2091-V4/2/2-2014

Salzburger Parkgaragen GesmbH, Erweiterung der Mönchsberggarage; Feststellungsverfahren nach UVP-G 2000; Umweltmedizinische Stellungnahme

15.07.2014

Feststellungsverfahren nach UVP-G 2000 Umweltmedizinische Stellungnahme

Abbildung 6: Bauzeitplan (Quelle: Spirk – Baukonzept/Variante C6 v. 7.03.2013)

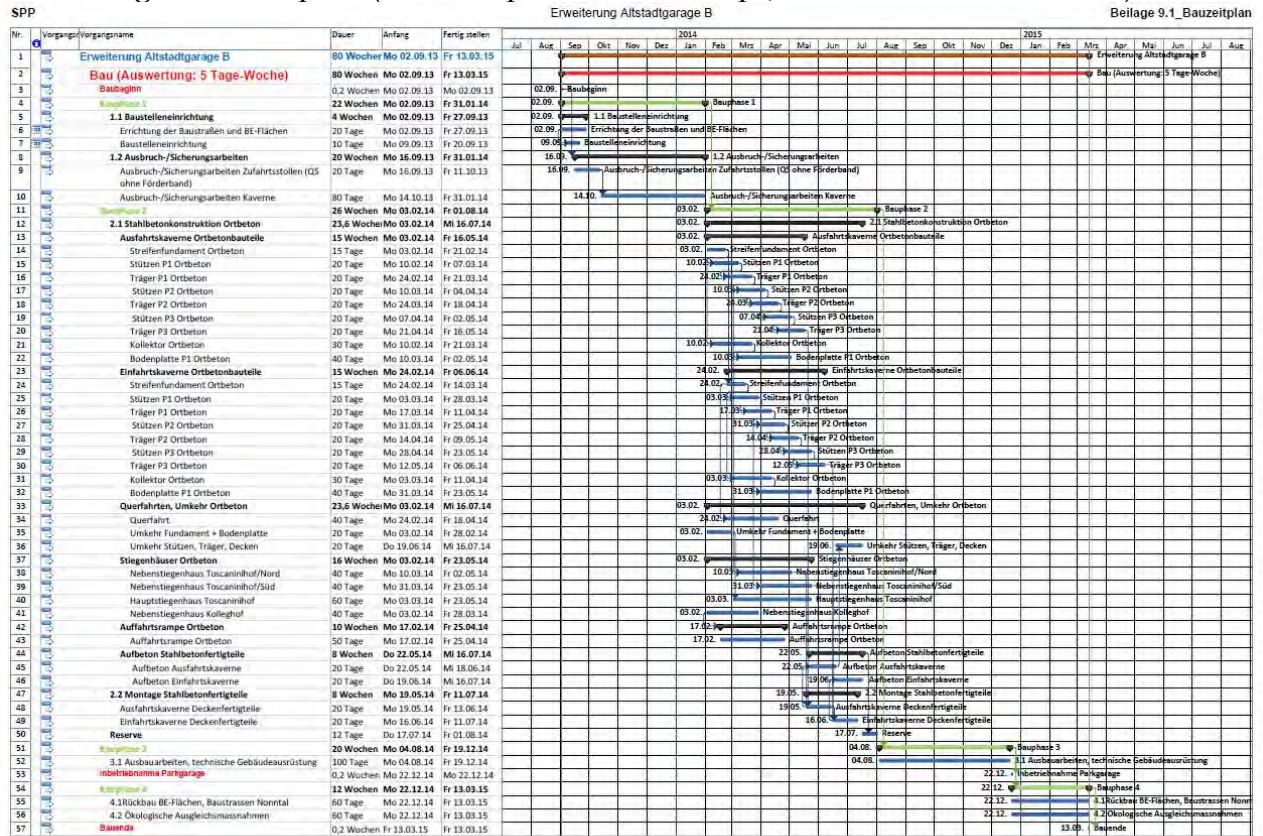
Der Bauzeitplan sieht für die Erweiterung der Altstadtgarage B Mönchsberg eine Bauzeit von Anfang September 2013 bis Mitte März 2015 vor. Das sind 1 Jahr und 6 1/2 Monate.

Abbildung 10: Schallimmissionskarte zu vorhabenbedingten Bautätigkeiten im Nonntal, Var. C6 mLS Beurteilungszeitraum "Werktag" - Immission in 1,5 m.ü.G. u. höchste Fassadenpegel (Quelle: TAS-Schalltechnische Untersuchung v.11.02.2013)

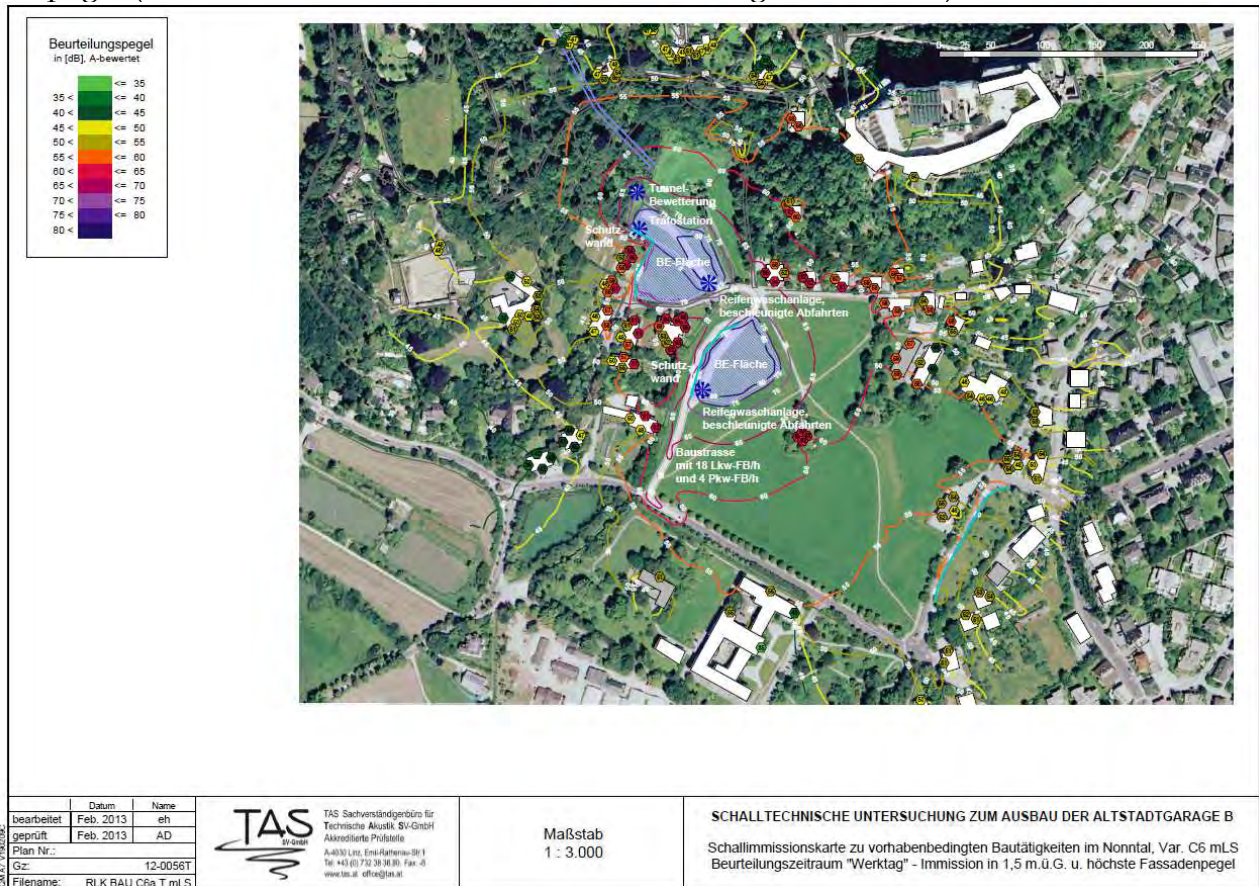
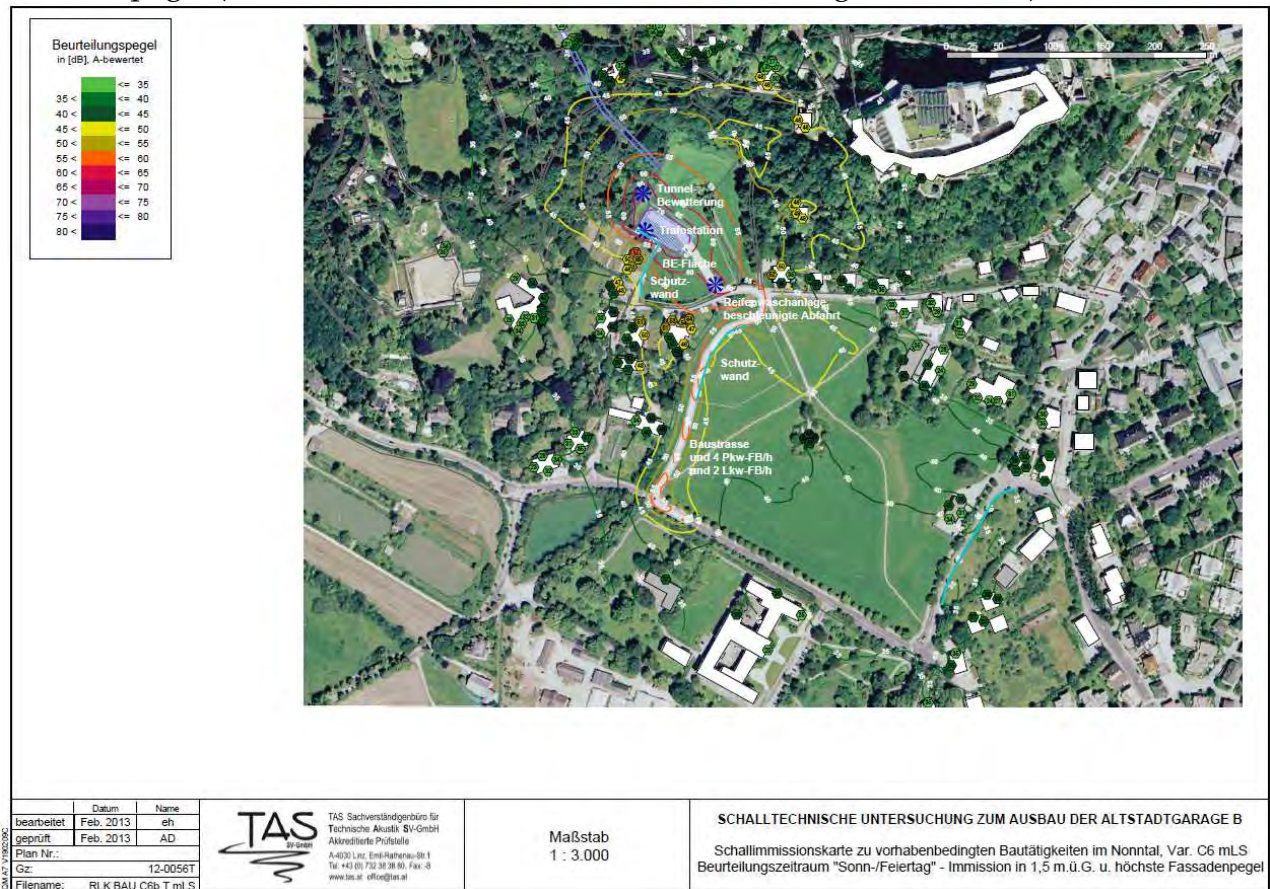
Wie die Schallimmissionskarte zum Planfall C6a zeigt, ist beim untersuchten Konzept im Nachbarschaftsbereich an Werktagen Baulärm mit kleiner gleich 65 dB zu erwarten und wie die Schallimmissionskarte zum Planfall C6b zeigt, kann an Sonn- und Feiertagen mit einem gemäßigten Baubetrieb die Belastung überwiegend auf kleiner gleich 55 dB begrenzt werden. Nur an einem Nachbarobjekt wird obergeschosseitig ein Beurteilungspegel von 57 dB ausgewiesen.

Montag bis Freitag sind im Zeitraum 19:00 bis 22:00, sowie Samstags von 06:00 bis 18:00 zusätzlich Arbeiten auf der BE- und Zwischenlagerfläche geplant, für die keine Rasterlärmberechnungen vorliegen.

Der Planungsrichtwert am Tag als Dauerschallpegel für Erholungsgebiete gemäß ÖNORM S5021 beträgt 45 dB (A). Geht man von diesem Wert aus, ergibt sich bei einer spezifischen Immission von 65 bis 70 dB (A) eine Anhebung um 20 bis 25 dB. Dies entspricht einer Anhebung um vier bzw. fünf schalltechnische Planungskategorien bzw. entspricht im Grünland der Widmungskategorie „kleine Spiel- und Sportanlagen mit Zuschauerplätzen - 65 dB(A)“ bzw. „größere Spiel- und Sportanlagen mit Zuschauerplätzen -70 dB(A)“ und damit der lautesten Kategorie. Im Hinblick auf eine Baulandwidmung entsprechen 65 dB(A) einem Gewerbegebiet.
